## Nuovi per Land Rover: 6 bracci oscillanti MEYLE-HD

**Adatte per Land Rover Discovery III dall'anno 2004 e per Range Rover Sport dall'anno 2005**

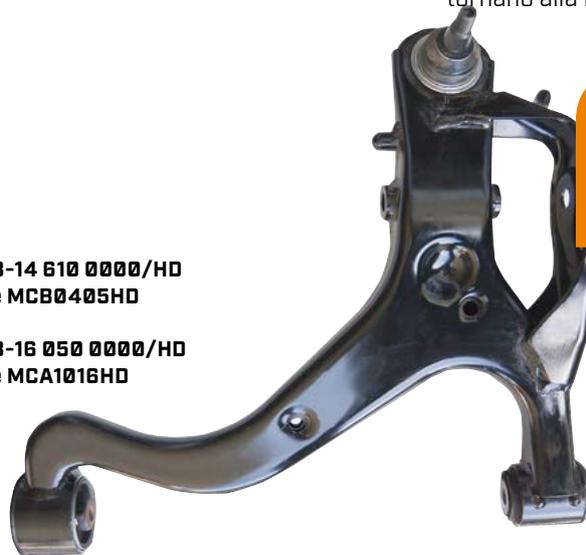
Per rimediare ai punti deboli della versione originale, gli ingegneri di MEYLE hanno sviluppato 6 nuovi bracci MEYLE-HD: La boccola idraulica originale viene sostituita da una boccola interamente in gomma con qualità MEYLE-HD. Dal momento che la boccola interamente in gomma funziona senza liquidi aggiunti, non può avere trafileamenti o rotture come accade nella versione originale. In tal modo i bracci MEYLE-HD hanno una maggiore durata e godono di 4 anni di garanzia.

- Sostituzione della boccola idraulica con una boccola interamente in gomma su tutti i 6 bracci MEYLE-HD
- Boccola rinforzata MEYLE-HD sostituibile separatamente (N. MEYLE: 53-14 610 0000/HD, Codice breve MCB0405HD)
- Nessuna rottura anticipata possibile a causa di perdite
- Ricorso ad elastomeri di alta qualità: reagiscono elasticamente ai movimenti di trazione/pressione e poi tornano alla loro forma originale.

Alla sostituzione della forcella si deve poi sempre eseguire una misurazione dell'assale.

Installare il cuscinetto interamente in gomma sempre senza carico e sostituirlo per un intero assale.
